**OPONENTNÍ POSUDEK
ÚZEMNÍ STUDIE „ROZVOJOVÉ ÚZEMÍ BRNO – JIH“**

**2. Část
POZNÁMKY K ANALYTICKÉ ČÁSTI DOKUMENTACE
a
POSOUZENÍ NÁVRHU**

Objednatel:
MAGISTRÁT MĚSTA BRNA
Odbor územního plánování a rozvoje
objednávka č.9411000069

Zpracovatel posudku:
ASOCIACE PRO URBANISMUS A ÚZEMNÍ PLÁNOVÁNÍ ČR
Ing. arch. Jan Mužík
Ing. Rostislav Košťál
Ing. Jan Šteflíček

Návrh členění území na urbanistické celky

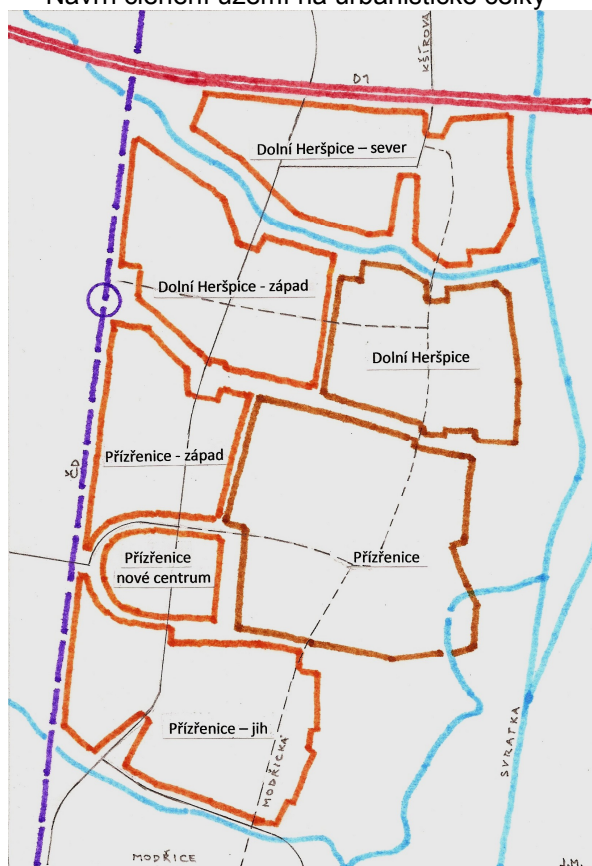
Na těchto obrázcích je schematicky znázorněno doporučené členění řešeného území na jednotlivé prostorové celky s vlastními charakterovými rysy širšího obytného prostředí (obrázek vlevo).

Pásy zeleně s rekreační náplní bude vhodnější vést kolmo nikoli souběžně s městskou třídou. Klidové plochy a zeleň se tak dostanou do těsnějšího kontaktu s bydlením, nabídnou příčné peší propojení (práce - MHD, vybavenost – bydlení,

rekreace, krajina). Tyto plochy zeleně současně rozčlení území na charakterově samostatnější a měřítkem příznivější celky.

Návrh systémů zeleně a dopravy, místa ZŠ a MŠ

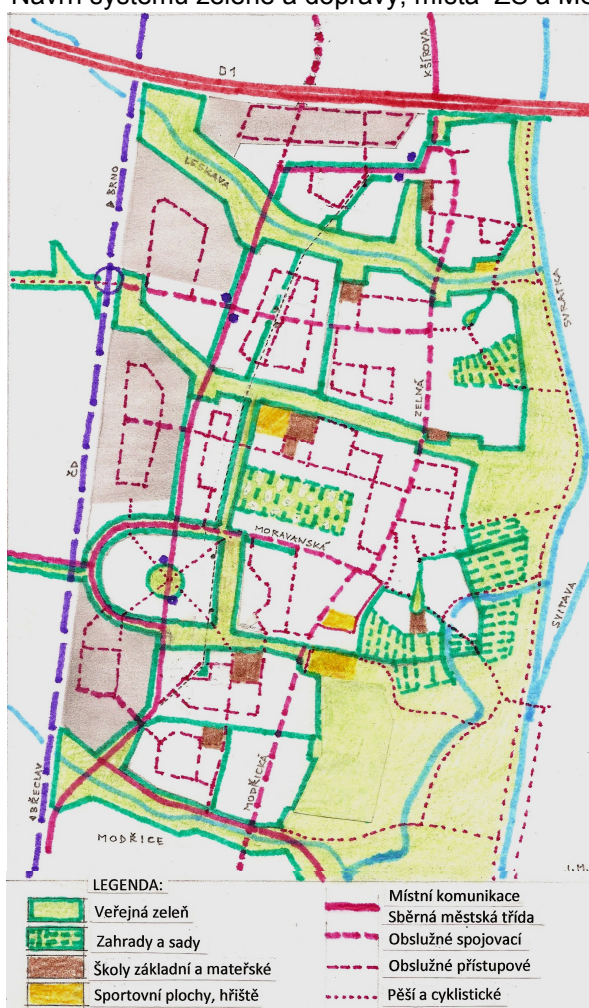
Kolečko na železnici-vhodné místo pro zastávku.

Na obrázku vpravo jsou zobrazeny dva nejdůležitější liniové systémy – dopravy a zeleně. Tyto systémy si nekonkurují, spíše se doplňují. Severojižní páteřní komunikaci doplňují místní obslužné komunikace. Společně tak tvoří roštový systém, který propojuje jednotlivé prostorové celky mezi sebou. Uvnitř těchto celků zajišťují dopravní obsluhu komunikace přístupové a zklidněné.

Systém zeleně pak nabízí klidové prostředí pro každodenní rekreaci a rekreační sport. V těchto plochách jsou také hlavní pěší a cyklistické trasy příčně propojující všechny celky řešeného území s ostatními částmi města a s okolní krajinou.
